# 改善箇所説明図

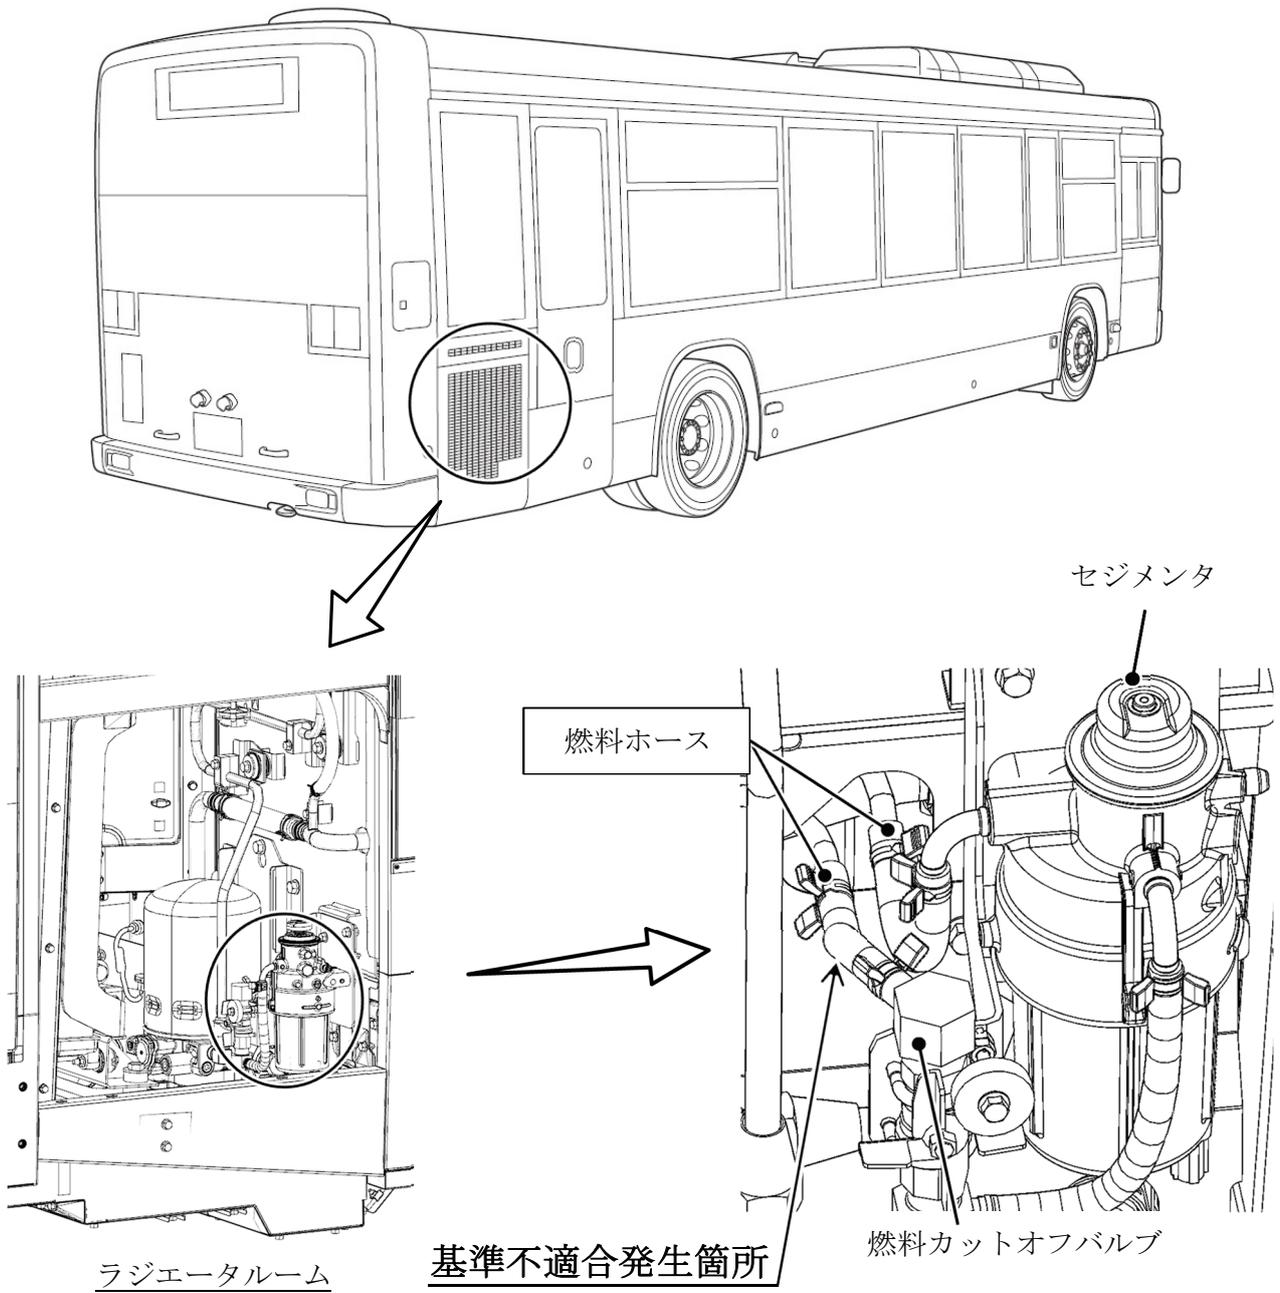
大型バスの燃料ホースにおいて、成型ホースの差し込み代の組付け指示が不適切なため、差し込み代が大きい場合に曲げ部に応力が集中し亀裂が発生することがある。そのため、そのまま使用を続けると亀裂が進展し、燃料が漏れるおそれがある。

全車両、燃料ホースを対策品に交換し正規位置に組付ける。

識別：運転者席左側ドア開口部のシリアルナンバープレートの上側中央に白色ペイントを塗布する。
